Opinia Nr 006728

z wyników przeprowadzonych oględzin - ekspertyzy urządzeń grzewczo-kominowych

w budynku przy ul. 1-go Maja nr 145/7 w Dąbrowie

B.O.V. Sobiecin

52X4C ORIENTACYJNY

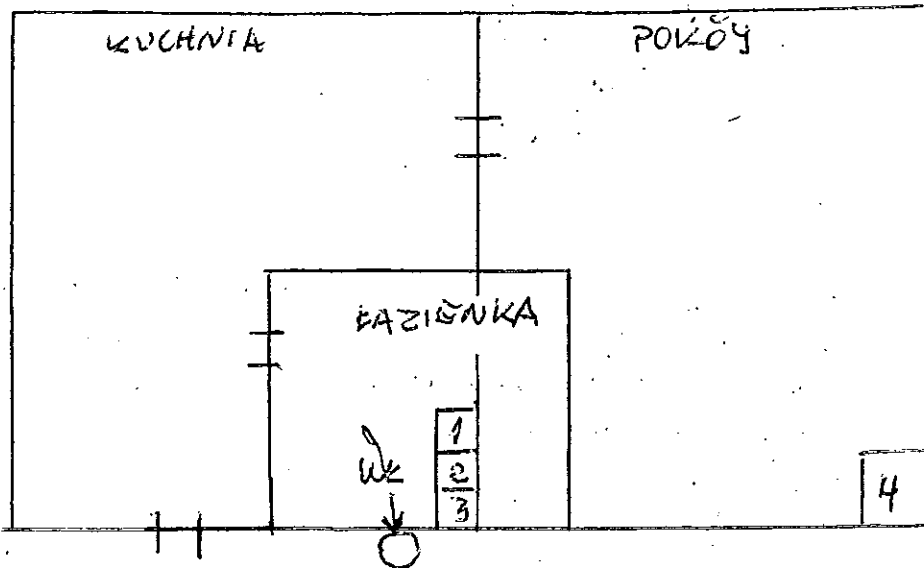
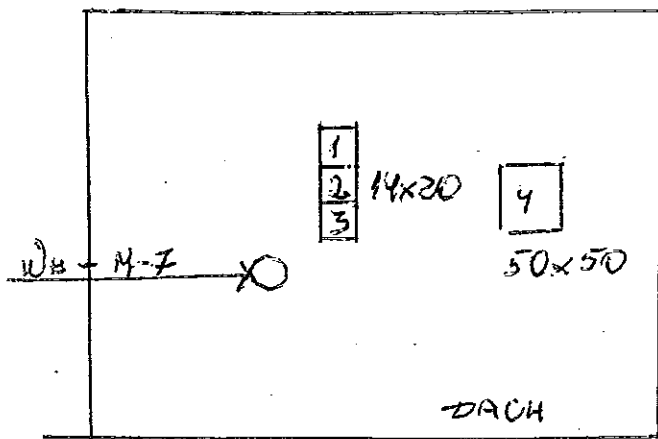
1. Kuchnia budynek jest kominowa dla podłączenia pieca na opał, stół w związku z tym proponuje się kocioł gazowy CO podłączyć do przewodu w 2 w którym obecnie zamontowany jest zbiornik po byłym kotle gazowym CO.
2. Wentylacja mechaniczna łazienki prawidłowa.
3. Wentylacja mechaniczna z zewnętrz. $\phi 150$ prawidłowa.
4. Wentylacje mechaniczne kuchni wykonano wg obowiązujących przepisów.
